Cambio visual y técnico de la polea de inversión 532 0410 20

Mercedes Citaro
Conecto
Travego

Nº de artículo: 532 0410 20

Fig. 1: 532 0410 20 - versión antigua

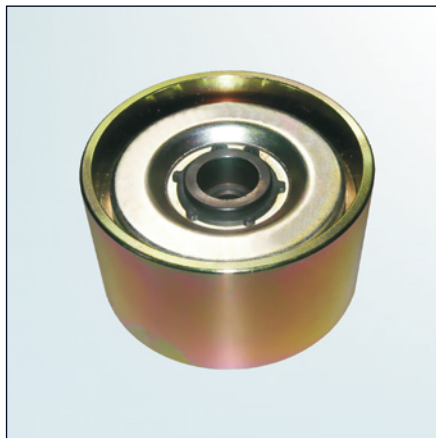
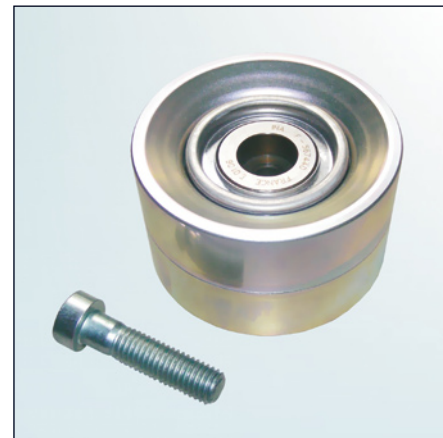
Debido al desarrollo continuo de nuestros productos, la polea de inversión con el número de artículo 532 0410 20 ha sido modificada. Este servicio de información muestra las características visuales de la versión antigua y de la versión nueva.

Además de variar el método de fabricación y de aumentar 4 mm la pista de rodadura se reduce el peso de la polea (657 g frente a 966 g de la polea antigua)

La nueva versión se suministra con un tornillo M10x40 (véase la Fig. 2). Este sustituye al tornillo de fijación M10x35 con el que se fijaba anteriormente la polea (véase Fig. 1).
